RINNOVO CONCESSIONE MINERARIA PER L'ESTRAZIONE DI MARNA DA CEMENTO DENOMINATA 'ALBAROLA' NEI COMUNI DI VIGOLZONE E RIVERGARO (PC)

Procedimento Unico di Valutazione di Impatto Ambientale

RELAZIONE INTEGRATIVA

Figura 2-1: stralci Tav. A1.5 'Tutela ambientale, paesaggistica e storico culturale' del PTCP relativi alle aree interessate dai cantieri di Albarola, Canova e Costa di Breno

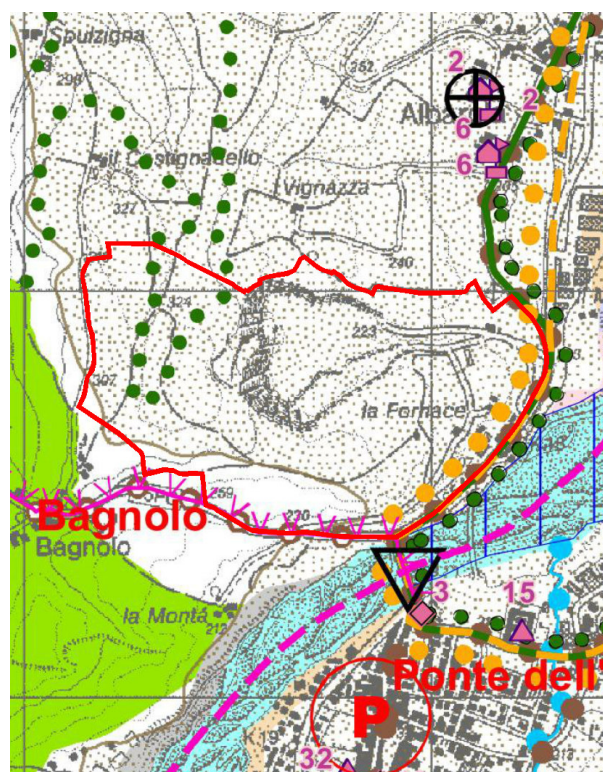
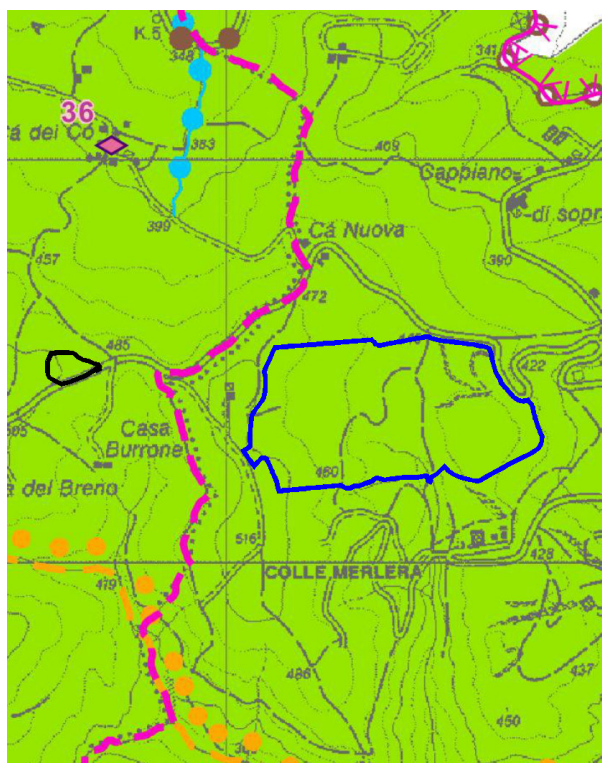
2 OPZIONE 'ZERO' IN RIFERIMENTO AGLI ARTT. 6 E 116 DEL PTCP

Le aree di progetto ricadono all'interno del sistema collinare, ai sensi del comma 1 dell'art. 6 – *'Sistema dei crinali e della collina'* delle Norme del PTCP, ove il comma 12 dell'art. 116 delle NTA dello stesso PTCP consente al PIAE di individuare attività estrattive. Non si evidenziano quindi elementi di contrasto con la previsione del PTCP in quanto gli interventi in esame rientrano all'interno di un'area destinata ad attività mineraria pianificata dal PIAE provinciale.

Il cantiere di Canova e il cantiere dismesso di Costa di Breno ricadono inoltre all'interno di *'Zone di particolare interesse paesaggistico-ambientale'* ai sensi dell'art. 15 delle Norme del PTCP, mentre il cantiere di Albarola ne risulta esterno.

Si evidenzia in merito che il comma 12 dell'art. 116 PTCP dispone esplicitamente che *"Il PIAE, valutato il fabbisogno non altrimenti soddisfacibile dei diversi materiali ovvero ritenuto funzionale alla valorizzazione e/o recupero dei siti il completamento di attività pregresse [...], può prevedere attività estrattive nelle zone di particolare interesse paesaggistico-ambientale"*.
